GRANSKNINGSYTTRANDE 1(4)

Utställning av Tillägg till översiktsplan 2007 för Örnsköldsviks kommun - Vindkraft i Örnsköldsvik

YTTRANDE

Utställning vindkraftsplan
Örnsköldsviks kommun

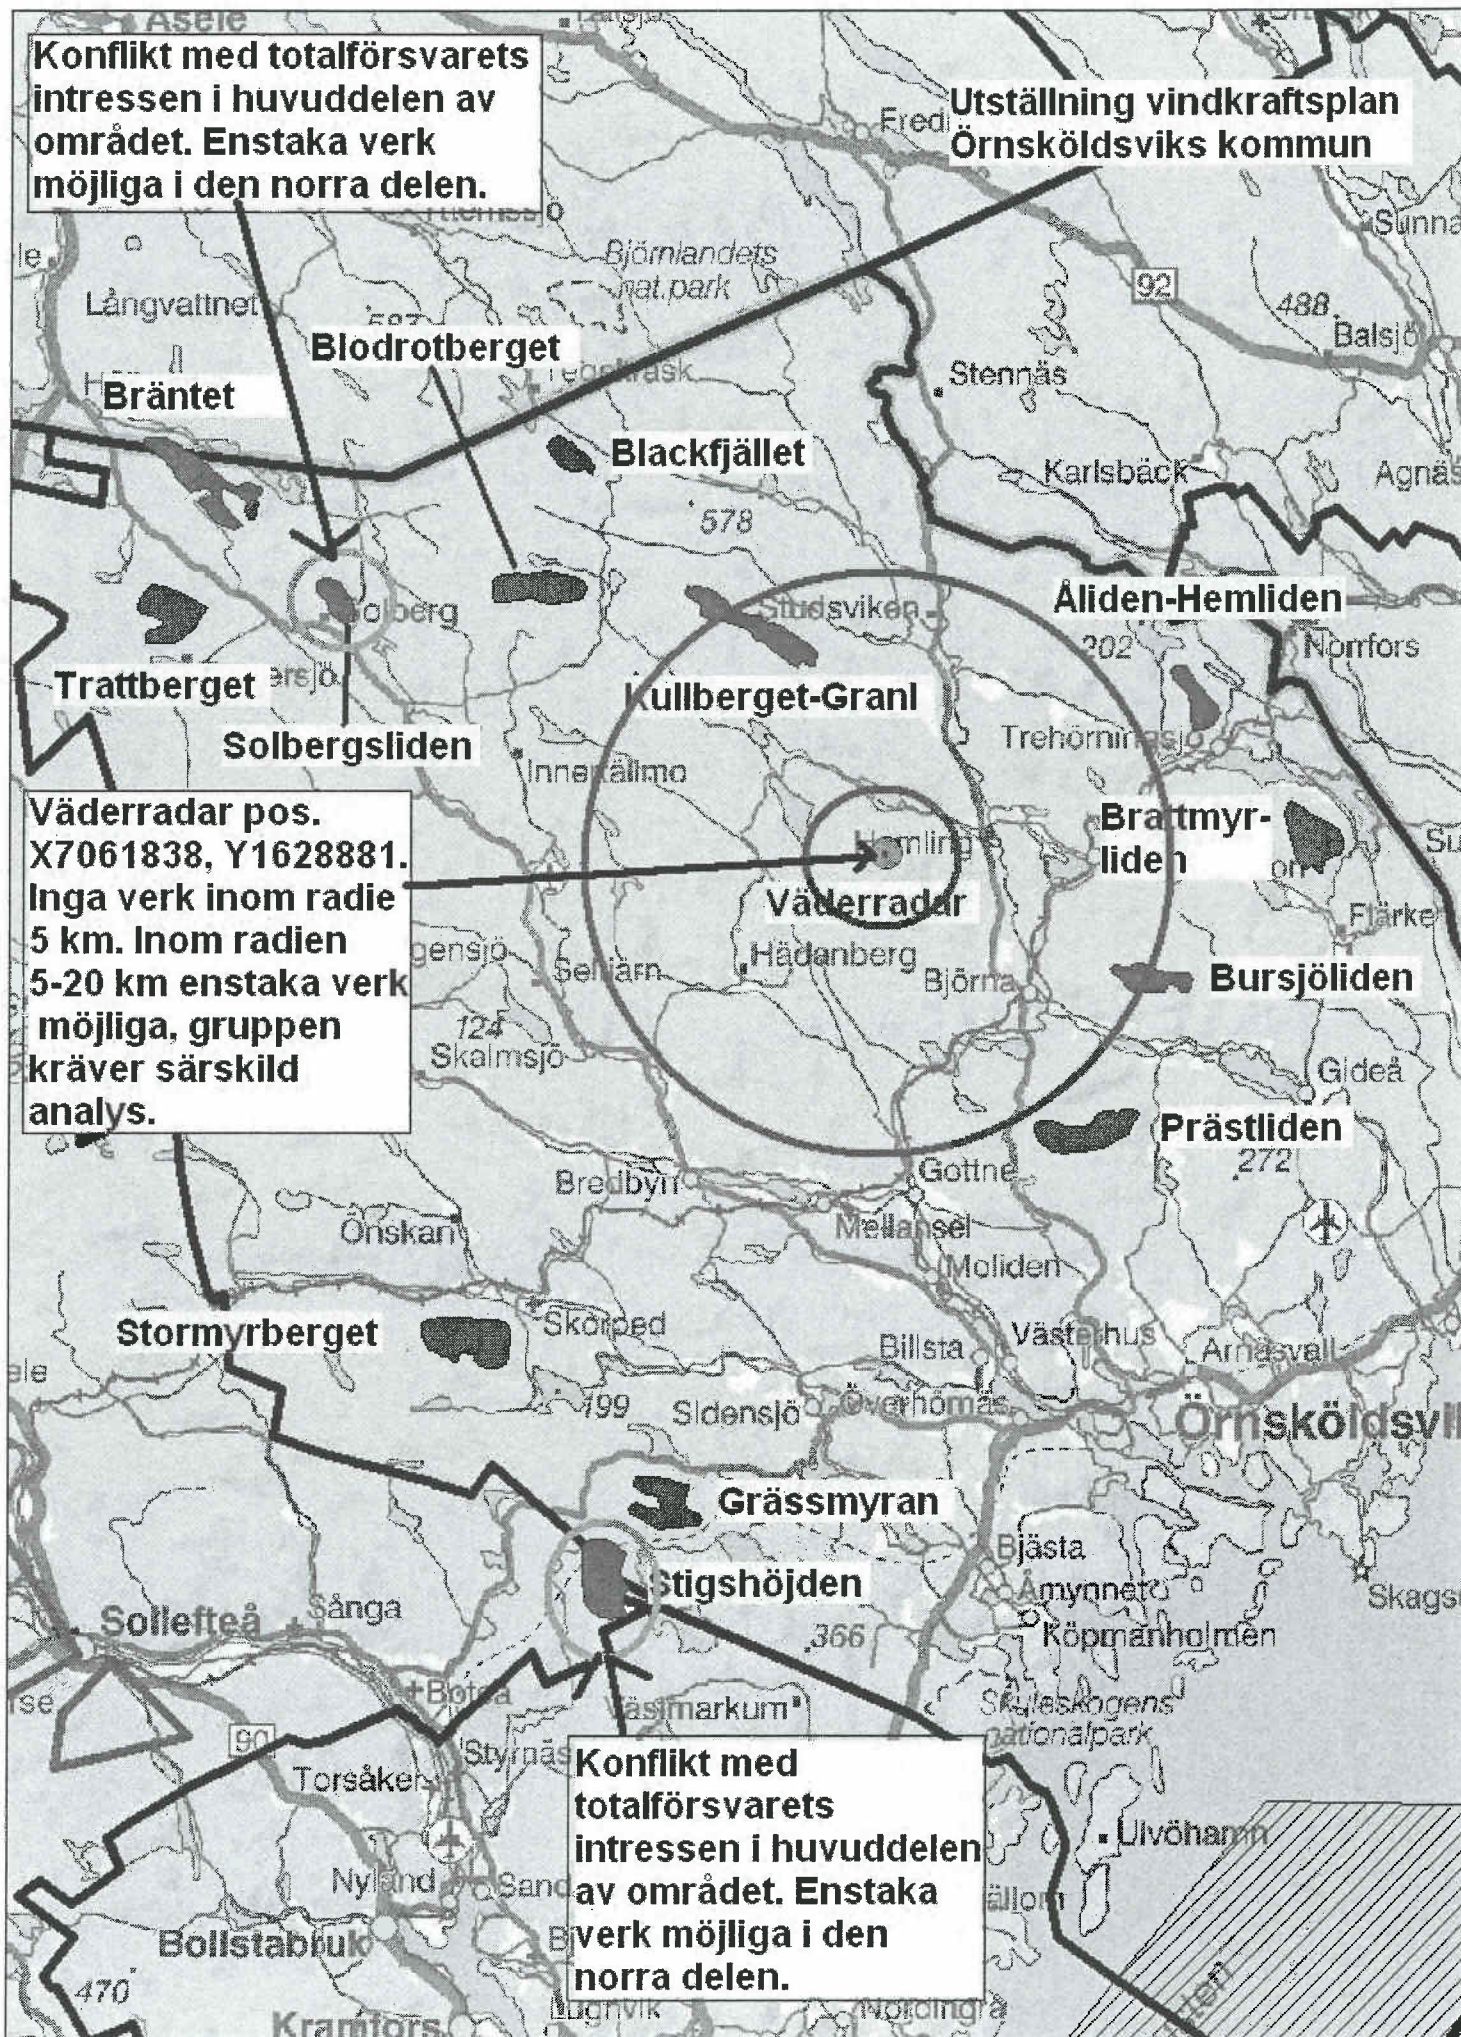
På bifogad karta finns föreslagna vindkraftsområden redovisade och namnsatta. Väderradarn påverkar utbyggnadsmöjligheten i delar av områdena Kullberget-Granl och Bjursjöleden. Inom områdena Solbergsliden och Stigshöjden är det konflikt med totalförsvarets intresse i huvuddelen av områdena. Enstaka verk i den norra delen av dessa områden är möjliga att uppföra utan att det uppstår konflikt med totalförsvarets intressen. Försvarsmakten har ingen erinran mot vindkraftsutbyggnad i övriga föreslagna områden.

Konflikt med totalförsvarets intressen i huvuddelen av området. Enstaka verk möjliga i den norra delen.

Väderradar pos.
X7061838, Y1628881.
Inga verk inom radie
5 km. Inom radien
5-20 km enstaka verk
möjliga, gruppen
kräver särskild
analys.

Konflikt med totalförsvarets intressen i huvuddelen av området. Enstaka verk möjliga i den norra delen.
